(仮称) 八峰能代沖洋上風力発電事業

環 境 影 響 評 価 準 備 書

補 足 説 明 資 料

風力部会 補足説明資料 目次

图 19-2 水深分布图

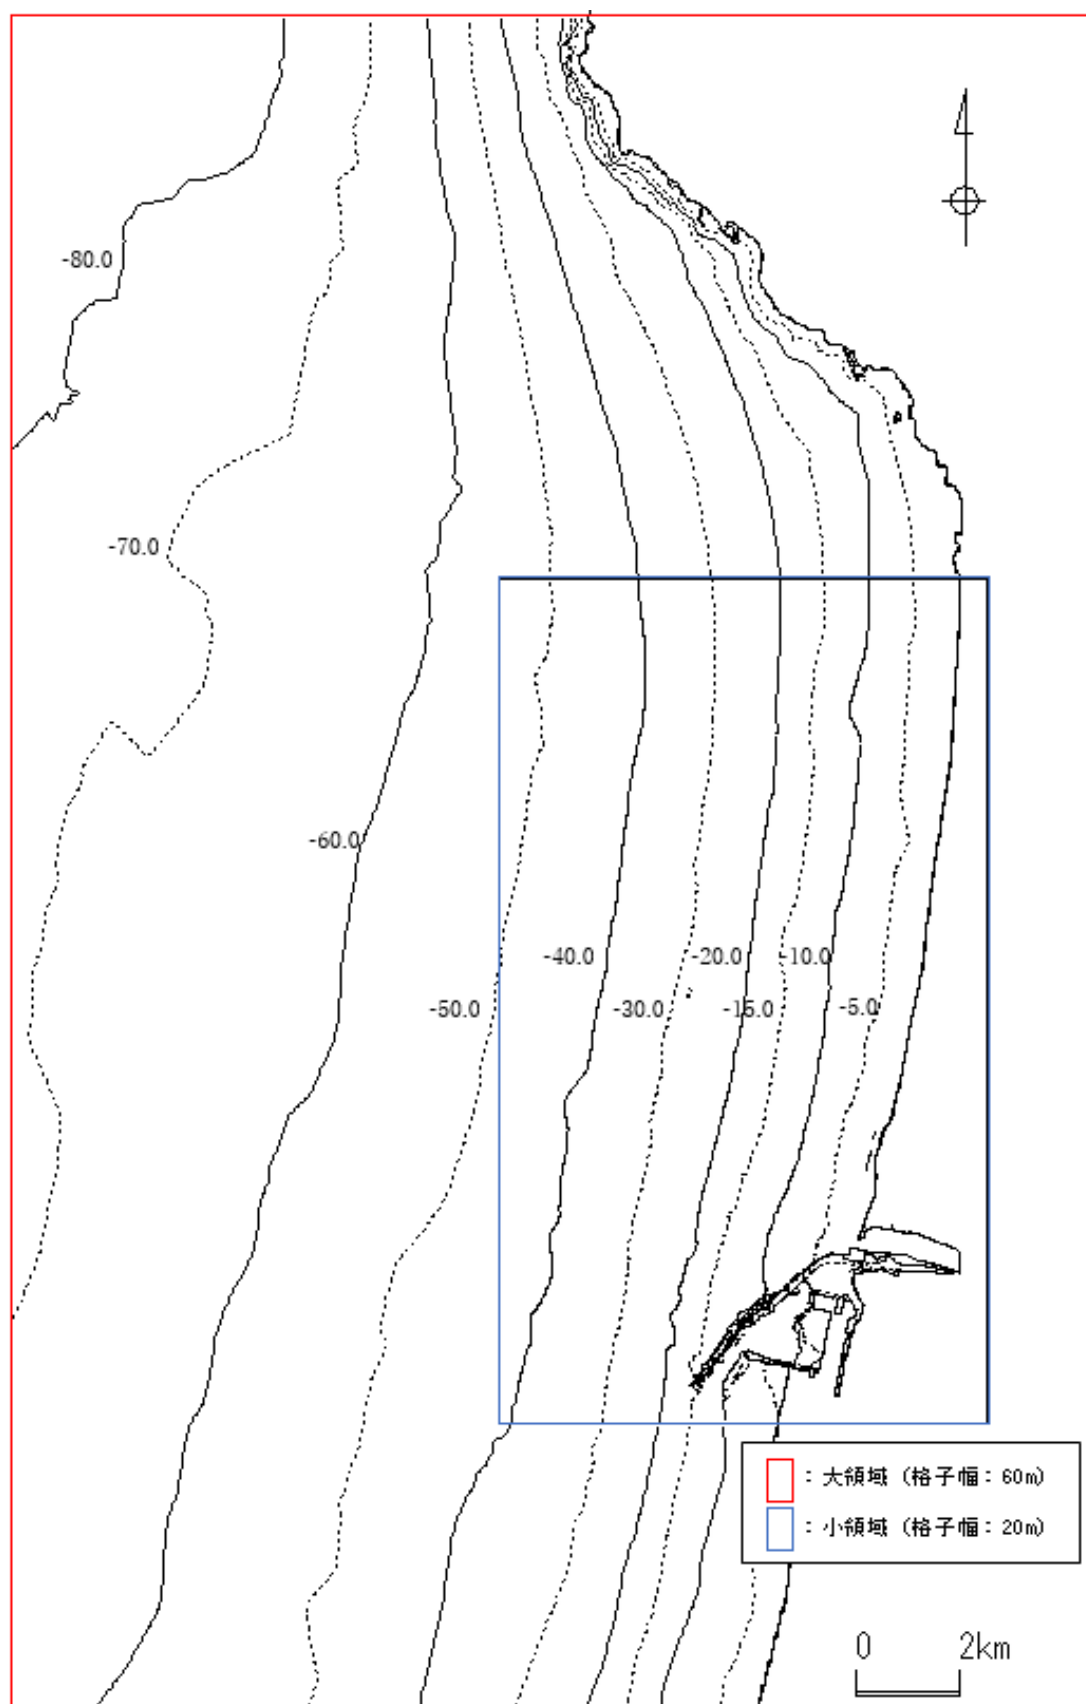
現況流況予測モデルにおいて計算領域は可変格子メッシュによりモデル化した（p. 711）とありますが、格子幅の範囲をお示し下さい。

また、図 19-2 のとおり、図 10. 1. 4-20 水深分布図でも領域範囲と格子幅を確認できるよう、メッシュ範囲を示すことといたします。

図 28-1 干潮時工事開始の濁り分布範囲
(モノパイル打設工事開始時 (海面下 15m～海底面層))

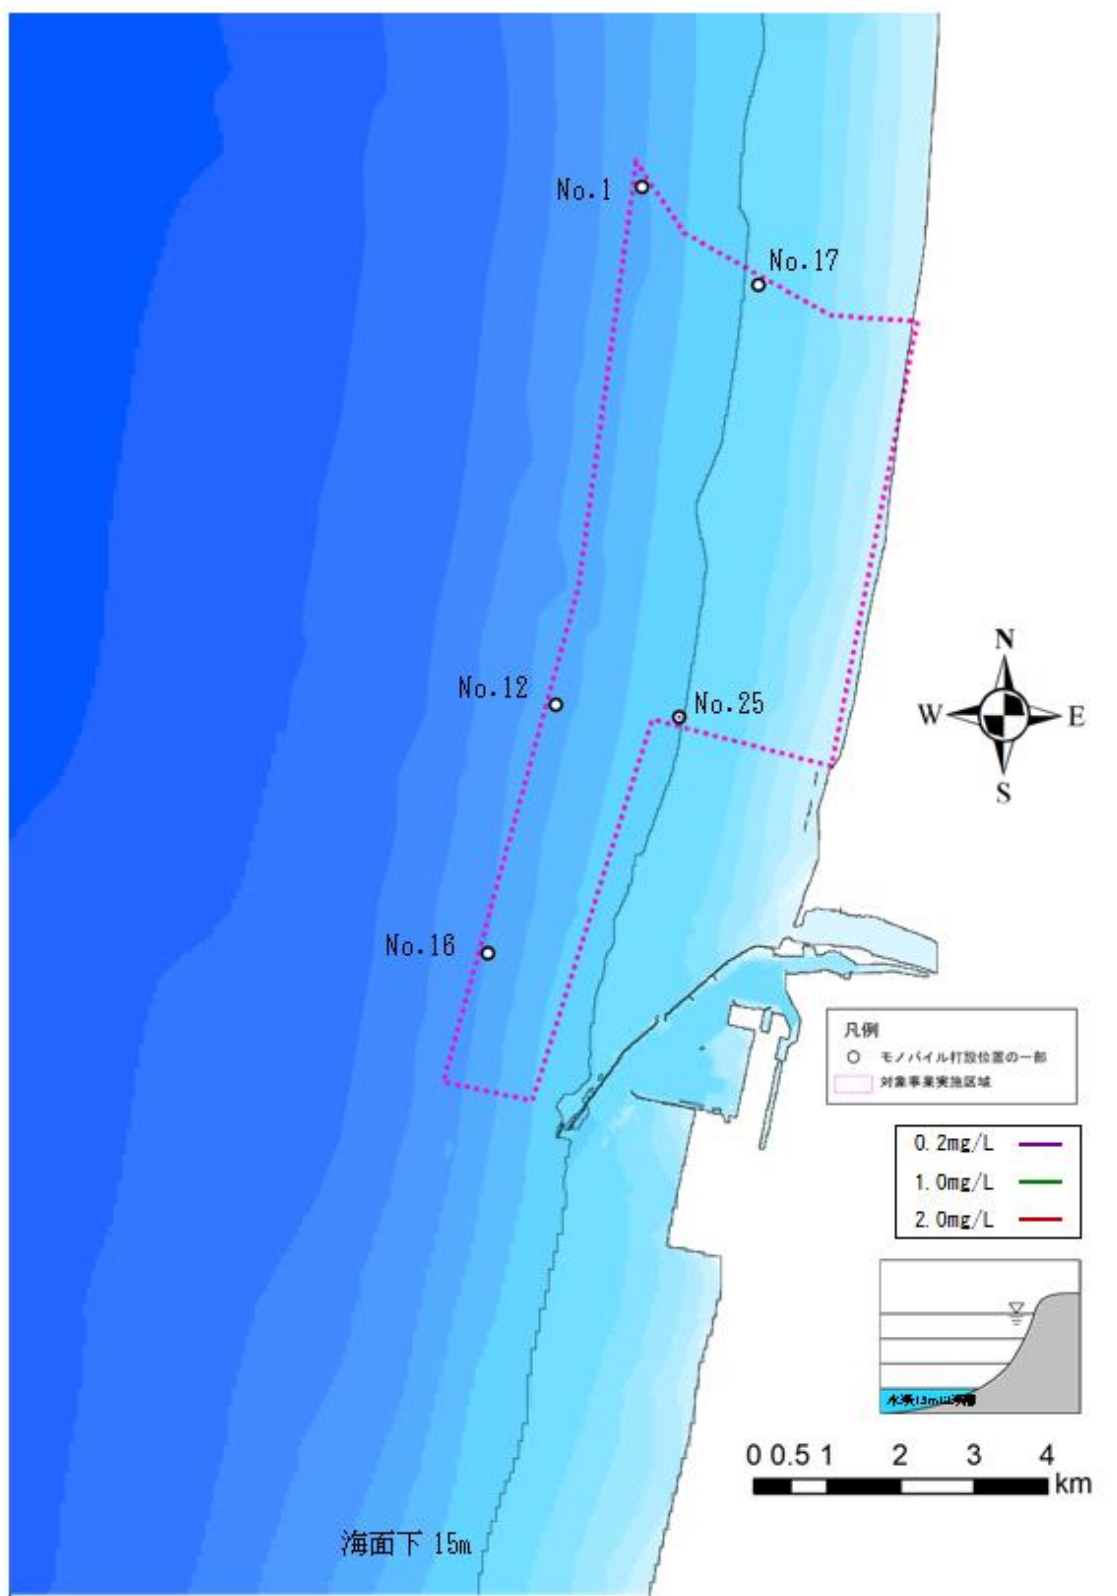
図10.1.4-48（p. 771）の右側の図において、海面下15mの黒のコンターが誤っており、海面下10mのコンターになっている。正しい図面に差し替えて下さい。ただし、本計算結果は工事開始時の結果（値は全てゼロ）であるため、結果自身は正しい結果となっている。

正しくは図 28-1 のとおりです。評価書では適切に記載いたします。

図 29-1 干潮時工事開始の濁り最大包絡図（ケーブル埋設工事、海面下 15m～海底面層）

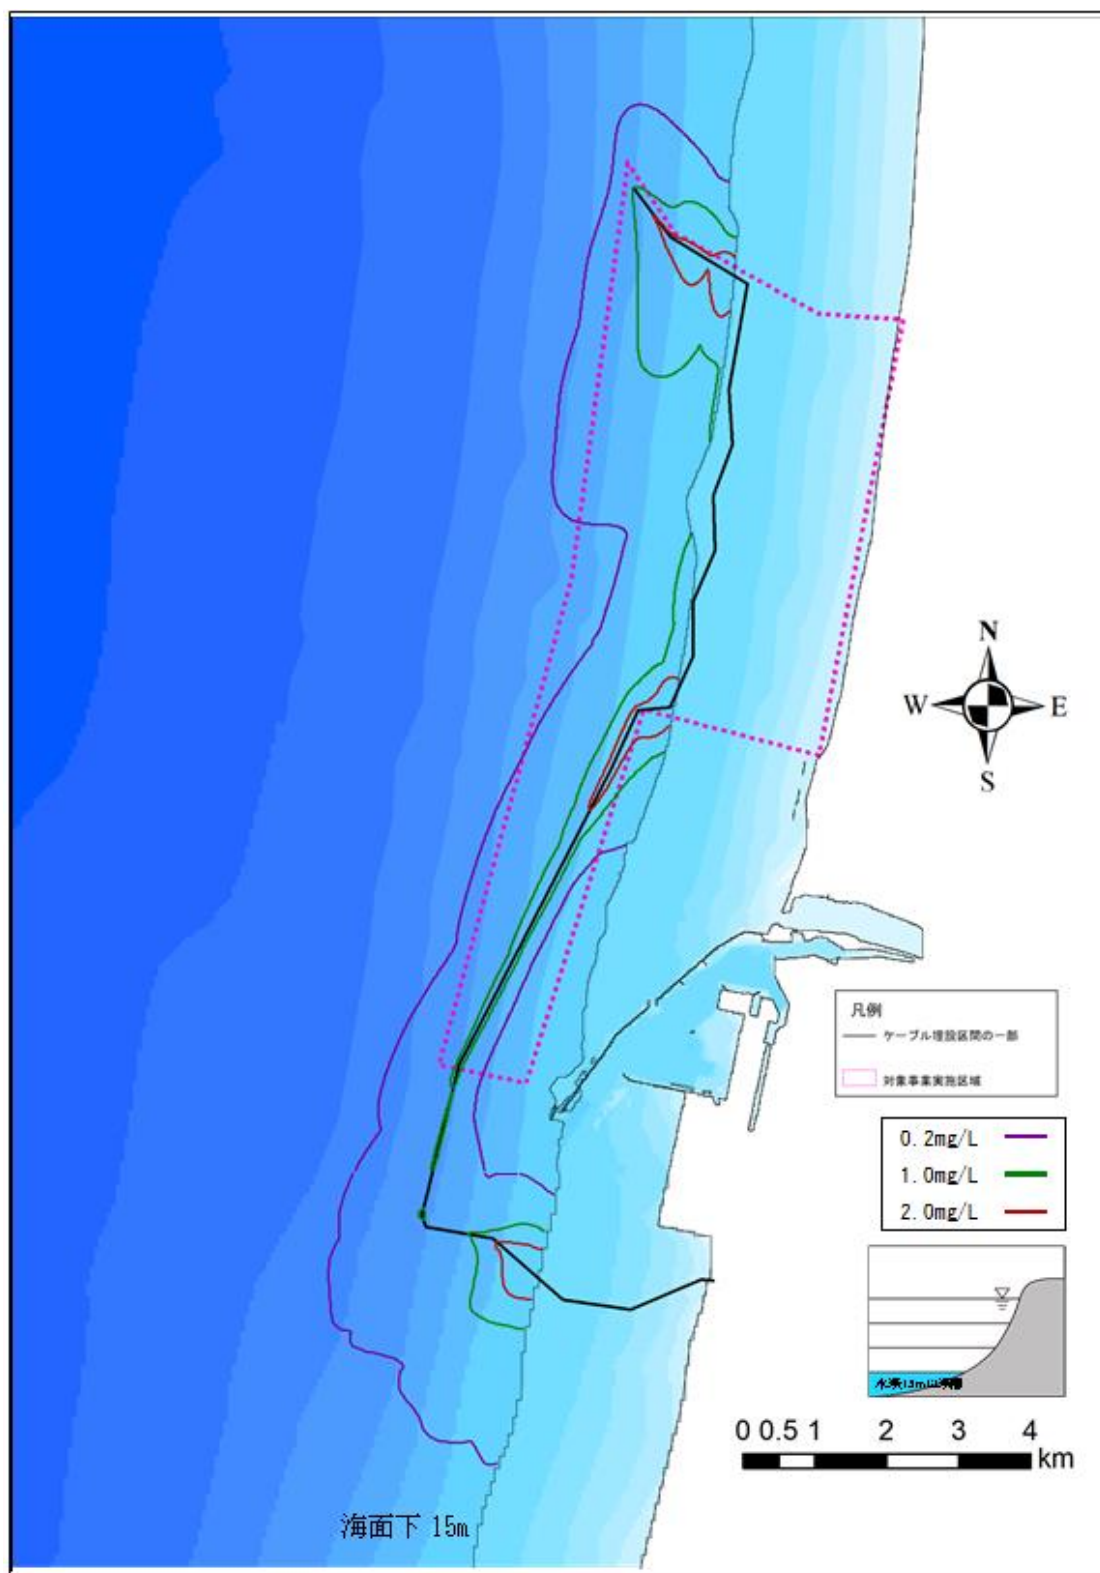
図10. 1. 4-59は「海面下15m～海底面層」の予測結果とありますが、予測結果のコンターを見る限り「海面下10～15m層」の結果だと思われます。確認し、正しい図面に差し替えて下さい。

正しくは図 29-1 のとおりです。評価書では適切に記載いたします。

図 33-1 汀線変形の予測範囲

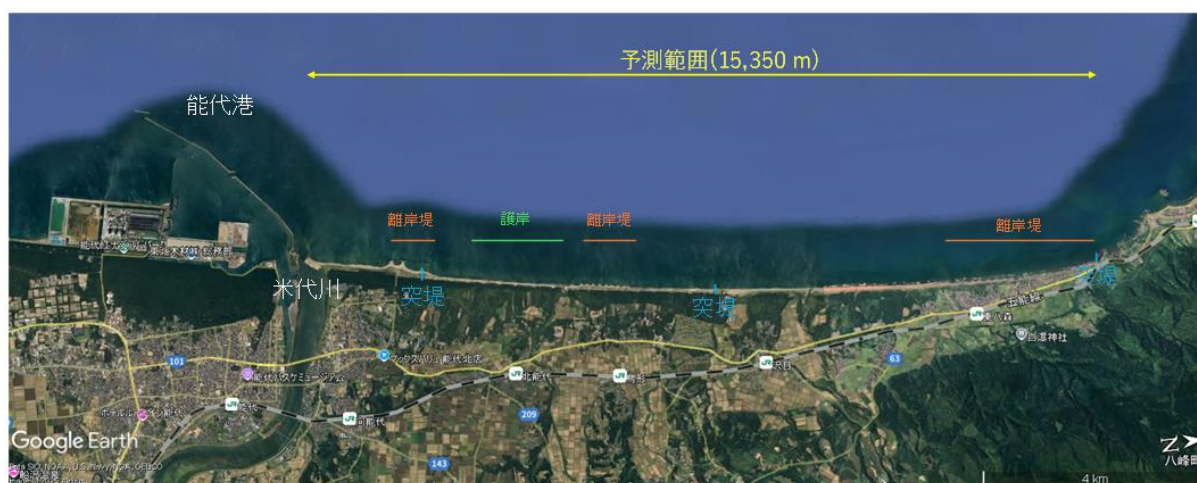
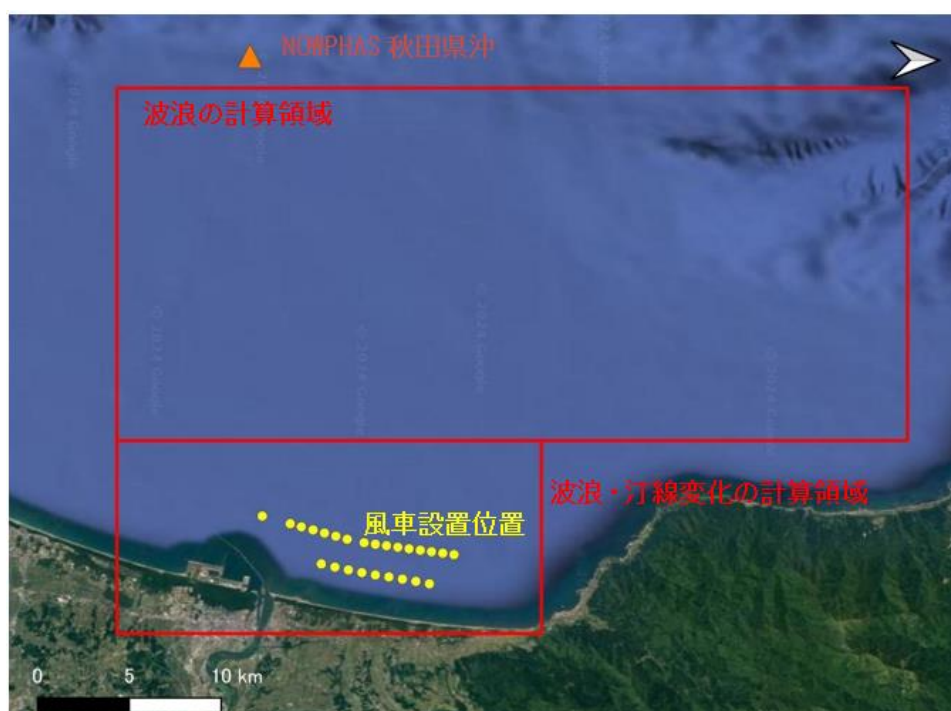
計算範囲の範囲（15,350m）とは何を意味しているのでしょうか？あるいは何処の範囲なのでしょう？

図 33-1 の作成、ありがとうございます。図 33-1 の図に対象事業実施区域の範囲が描かれているとより分かりやすくなると思います。

なお、計算範囲 15,350m は、図 33-1 に示す汀線変化の予測計算を行った沿岸方向距離を示しております。

一次回答の図を評価書に追加いたします。

図 36-1 予測計算結果（風車有無による汀線変化の比較）

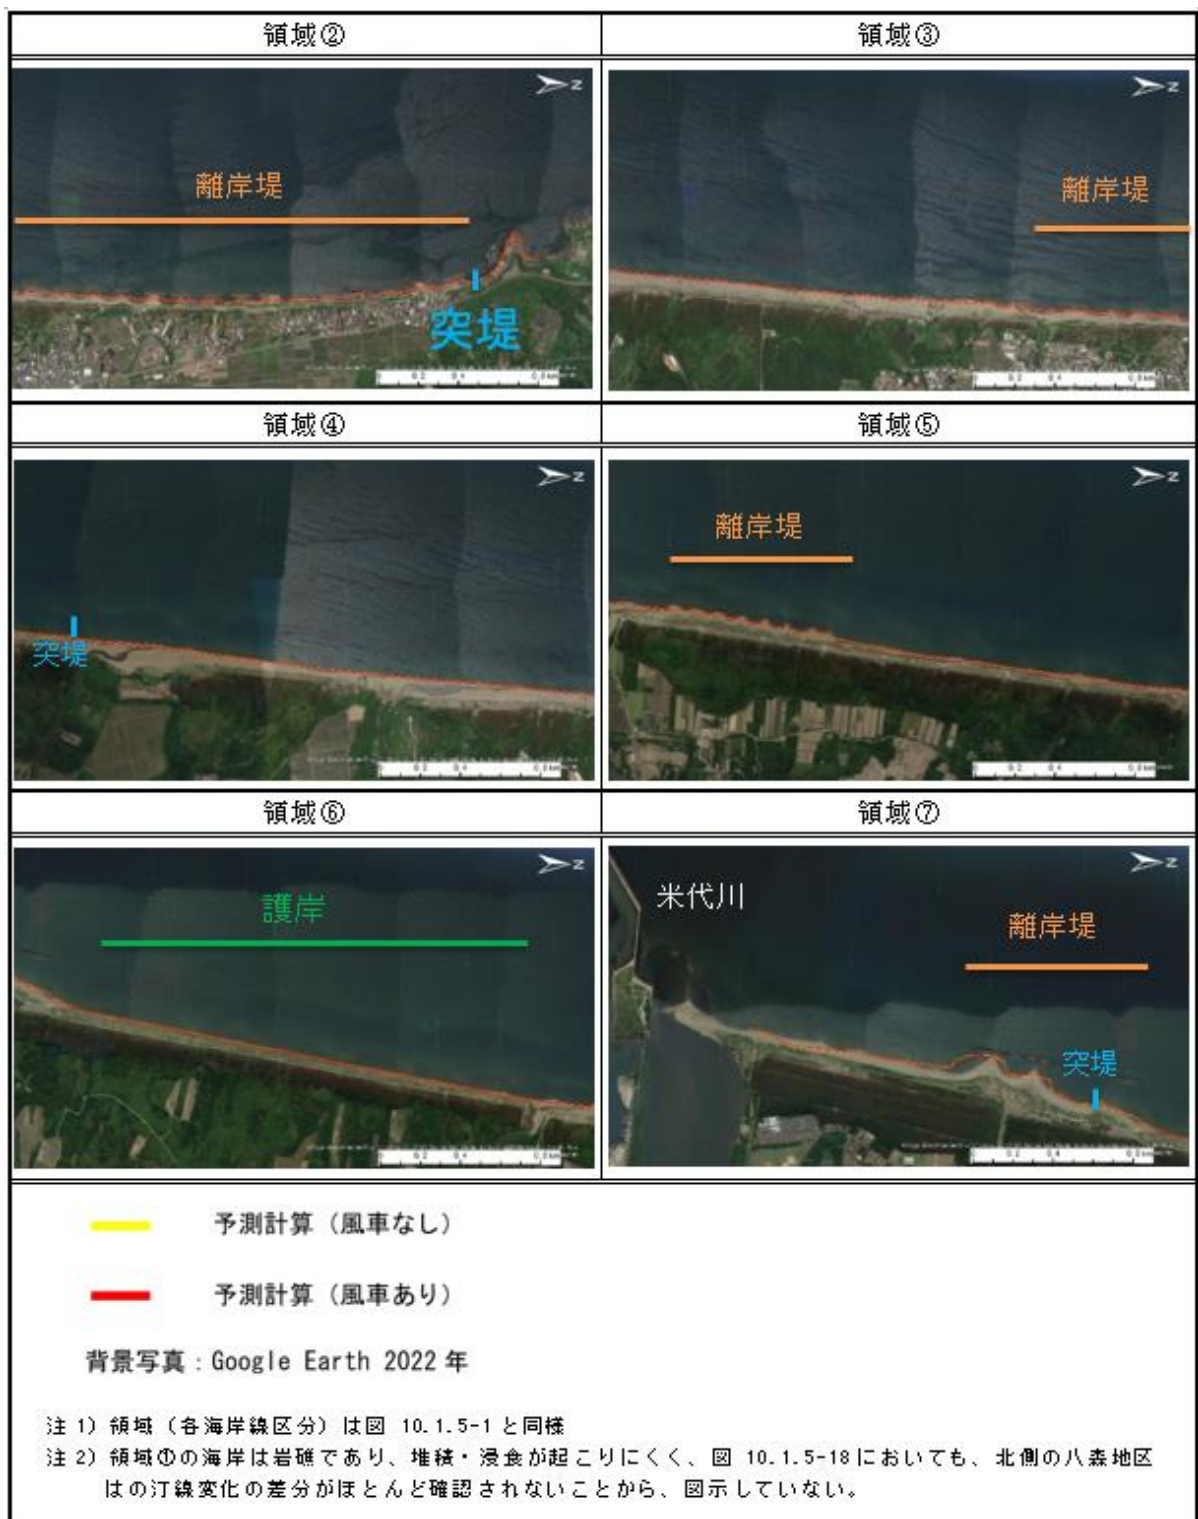
③図10.1.5-19（p. 844）は予測結果が見づらく、比較が難しい。

③評価書では、図 36-1 のとおり、図 10.1.5-19 に護岸、離岸堤、突堤の位置関係を明示します。
なお、差分については、航空写真上で比較が難しいほど微小のため、図示が難しいことをご理解いただけますと幸いです。

評価書では、予測計算結果（風車有無による汀線変化の比較）の図を、図 36-1 とします。

図 40-1 波浪変形計算結果(波高分布図、設置前)

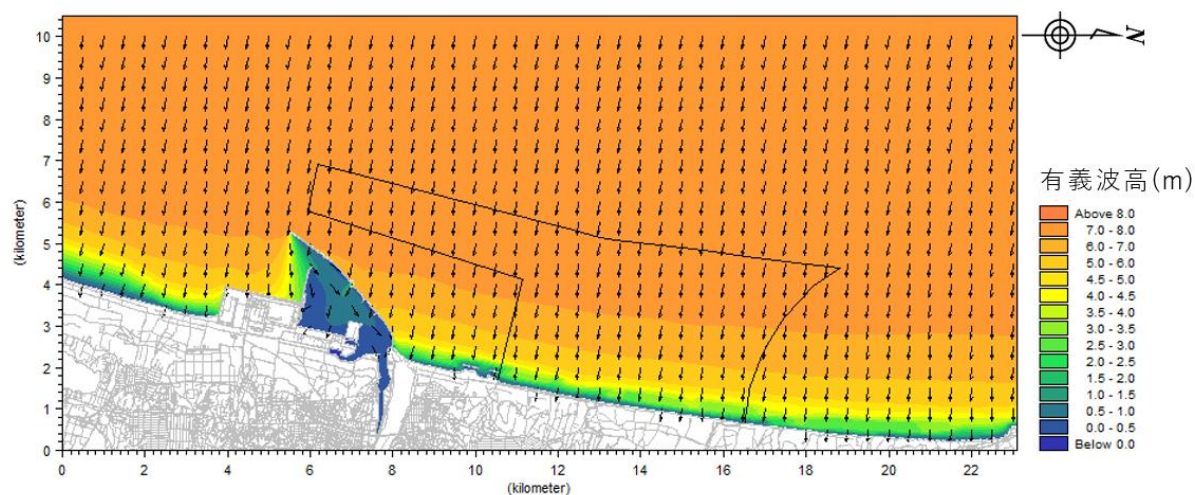
図面の提示、ありがとうございます。評価書において、是非図面を追記して頂ければと思います。

風車設置前の波高分布は図 40-1、流速分布図は図 40-2 のとおりです。評価書ではこれらの図を追記いたします。なお、地形変化の予測評価については、準備書 p. 850～853 のとおりです。

評価書では、波浪変形計算結果と海浜流計算結果の図を追記いたします。

図 43-1 生物が聞こえる距離と、音源レベル、伝搬減衰、背景音レベル、聴覚閾値の関係

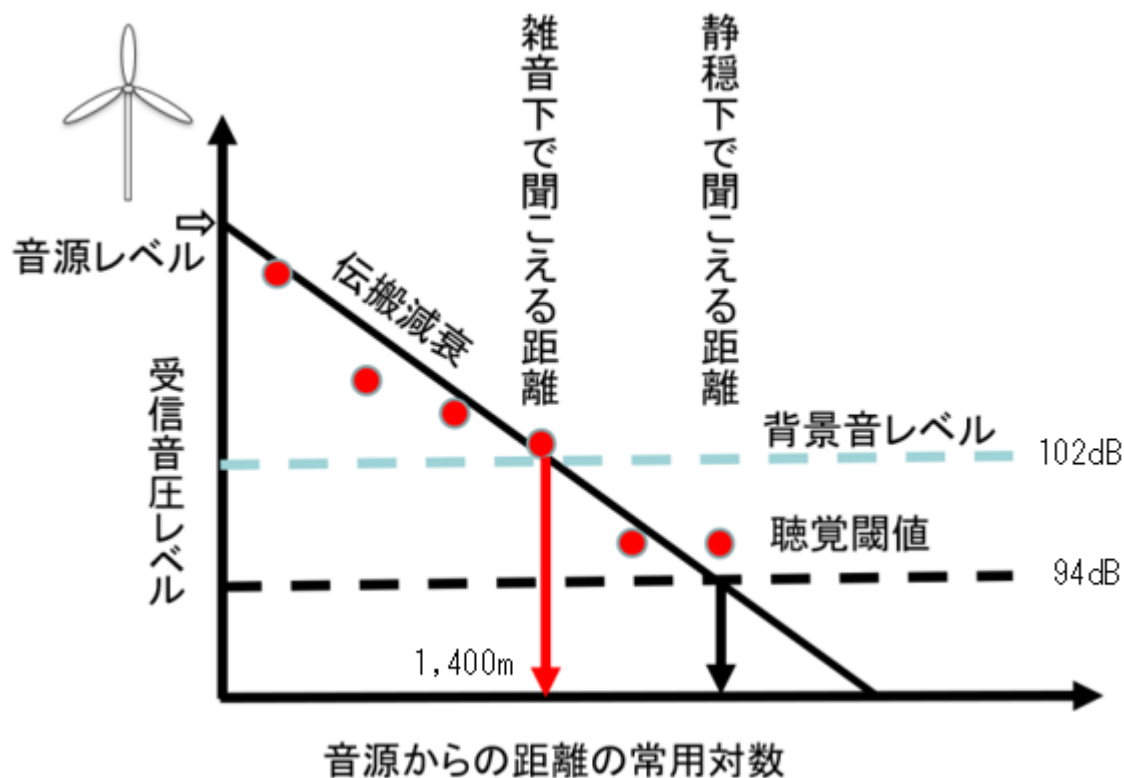
図10. 1. 7-24の雑音下で聞こえる距離が1400mと一致するということでしょうか。記載もしくは図を分かりやすく修正してください。また、静音下で聞こえる距離についても追記してください。

現地で観測した背景音には、船舶音や生物音、波浪音等が含まれていることから、雑音下と考えられます。そのため、図 10. 1. 7-24 は図 43-1 のように修正いたします。

既存資料によれば、静音下の背景音は 94dB 程度とされていますので、評価書では静音下で聞こえる距離を算出し、文中と下図に追記いたします。
